Belangrijke informatie: Dell OptiPlex 790/990

Moederbord

De Dell OptiPlex 790/990-computers worden nu geleverd met een nieuw moederbord zonder de volgende componenten:

Afbeelding 1. Moederbord van een eerdere versie van het moederbord met de warmteafleider

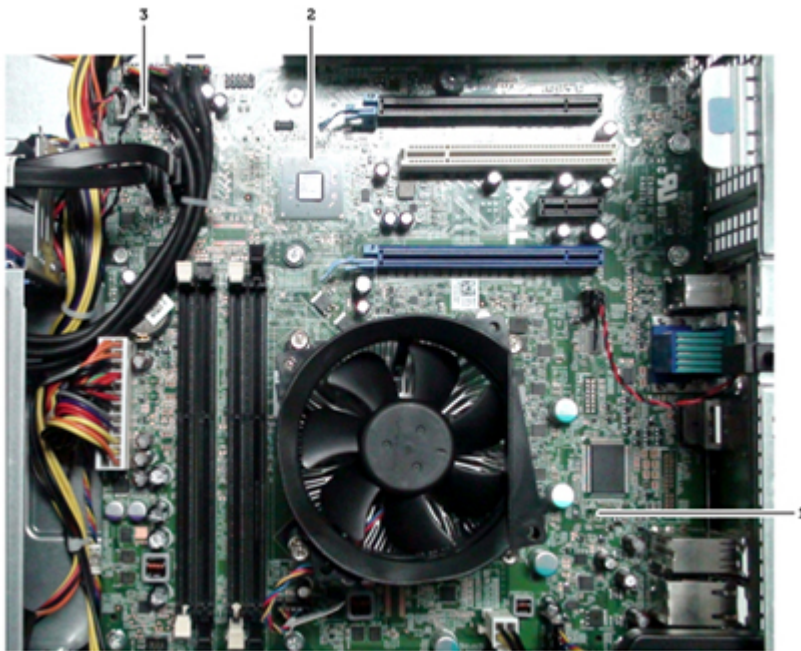
De warmteafleider verwijderen

In de volgende afbeelding staat een eerdere versie van het moederbord met de warmteafleider.

Alle moederborden die worden geleverd met versie A11 of hoger, zijn NIET voorzien van de warmteafleider.

**OPMERKING:** Als het BIOS wordt gedowngraded naar een versie die lager is dan A11, dan verschijnt er een foutmelding.
